Vorlage, DS-Nr. 2021/0640/2

Betreff: Bebauungsplan H54, Blatt 4b, Stadtteil Troisdorf-FWH, Bereich westlicher Ortsrand Friedrich-Wilhelms-Hütte zwischen Willy-Brandt-Ring und Marie-Lene-Rödder-Straße
hier: Behandlung der Stellungnahmen und Satzungsbeschluss gem. § 3 (2) u. § 10 (1) BauGB

Rot umrandet: Vorschlag für einen Klimaschutzwald

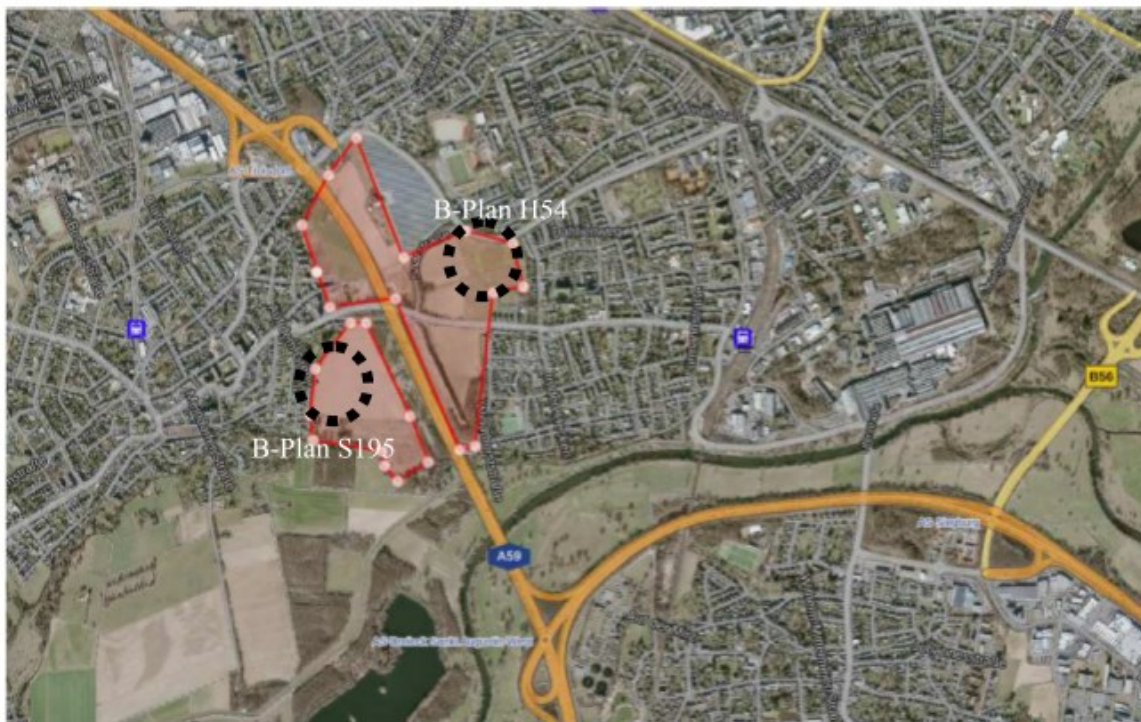
„in den drei Bauleitplanverfahren ergänzen wir die jeweilige Stellungnahme des BUND um die beigefügte Konzeptstudie für einen Klima(schutz)wald.“

Eine freiraumplanerische Nutzung des Raums würde hier zu erheblichen Synergieeffekten führen. Es kommt zu einer Konfliktlösung zahlreicher Raumkonflikte, insbesondere die Zerschneidung durch die Autobahn, Willy-Brandt-

Ring und Roncallistraße und das Landschaftsbild betreffend. Dabei spielt die Entwicklung der Waldkulisse, also einer auch die Sicht begrenzenden, hohen Baumvegetation eine wichtige Rolle, da sie eine positive Lösung hinsichtlich der Hochspannungsleitungen, aber auch der (psychologischen) Beruhigung gegen Lärm dienlich ist. Es entsteht auf den feuchten Böden eine leistungsstarke Kalt- und Feuchtluftquelle unmittelbar im Bereich des hoch versiegelten Stadtgebietes Troisdorfs. Für die Bevölkerung ergäben sich erhebliche neue Erholungsmöglichkeiten und nicht zuletzt wäre eine deutliche Entlastung des FFH-Gebiets der Siegaue und eine naturschutzfachliche Stützung der Naturschutzfunktionen für die Siegaue möglich.

Auf die evtl. im Raume stehende Frage, wo denn alternativ die geplanten Baugebiete, die mit dem Vorschlag in Frage gestellt werden, umgesetzt werden sollen, bleibt eine Gegenfrage zu stellen: Wo sollen die dargestellten Freiraumfunktionen nach Auffassung der Stadt Troisdorf denn alternativ erfüllt werden? Angesichts der Flächenverteilung der verschiedenen Nutzungen ist nicht erkennbar, dass die Stadt Troisdorf siedlungsbezogene Erholungsflächen, die nicht vorrangig Schutzgebiete sind, in einem ausreichenden Umfange bereithält.

Wir würden uns freuen, wenn die Konzeptskizze mit dazu beiträgt, die Ansprüche andere öffentlicher Belange als diejenigen einer Bebauung bildlich sichtbar zu machen. Dass das skizzierte "Bild" keine ausgefeilte Entwurfsplanung darstellt, ist hoffentlich für alle Planer*innen selbstverständlich.“

„in dem Verfahren regt der BUND NRW an, die Planung, ebenso wie im Verfahren zum Baugebiet S 195 vorgeschlagen, einzustellen.

Wir schlagen vor, im Sinne einer ganzheitlichen, alle öffentlichen Belange des BauGB

gleichermaßen entwickelnden Planung für die Stadt Troisdorf den verbliebenen

Freiraum als Klimaschutzwald im FNP zu sichern und dort einen naturnahen Laubwald zu entwickeln bzw. sich entwickeln zu lassen. Troisdorf hat erhebliche Klimaschutzdefizite. Ein funktionierender Laubwaldbestand an dieser Stelle würde den vergleichsweise komplexen Freiraum mit Hochspannungsleitungen und Autobahn für die Naherholung deutlich attraktiver machen, einen für die Siegaue wertvollen Entlastungsraum für die Naherholung aufbauen und durch die Verdunstungswirkung der Waldfläche erheblich zur Klimafolgenbewältigung in den heißen Sommermonaten beitragen. Die überstarke Orientierung nur an Baulandinteressen ist u.E. mit der Zielsetzung des Baugesetzbuches unvereinbar.“

Der Rat der Stadt Troisdorf beschließt, über die mit Schreiben vom 30.03.2020 und 03.04.2020 eingegangenen Stellungnahmen A 1.1 wie folgt zu entscheiden:

Der Anregung wird nicht entsprochen. Der Bebauungsplan wird aus dem Flächennutzungsplan entwickelt, der für das Plangebiet eine Wohnbaufläche darstellt. Von daher ist über die Art der Nutzung bereits auf der Ebene der vorbereitenden Bauleitplanung entschieden worden. Dem Flächennutzungsplan liegt das kommunales Handlungskonzept Wohnen zugrunde, das zur Deckung des aktuellen Wohnbedarfs bis 2025 eine Ergänzung der Innenentwicklung durch einzelne äußere Wohnbaulandmaßnahmen vorsieht, die unmittelbar an vorhandene Wohnlagen als städtebauliche Abrundung anschließen. Im aktuellen Plankonzept (Jan. 2020) zur Überarbeitung des Regionalplanes ist eine über das Plangebiet hinausgehende Siedlungserweiterung dargestellt, sodass die Planung auch der Intention der Regionalplanung entspricht, Wohnbauland zur Deckung des Wohnbedarfs ergänzend neu in Anspruch zu nehmen.
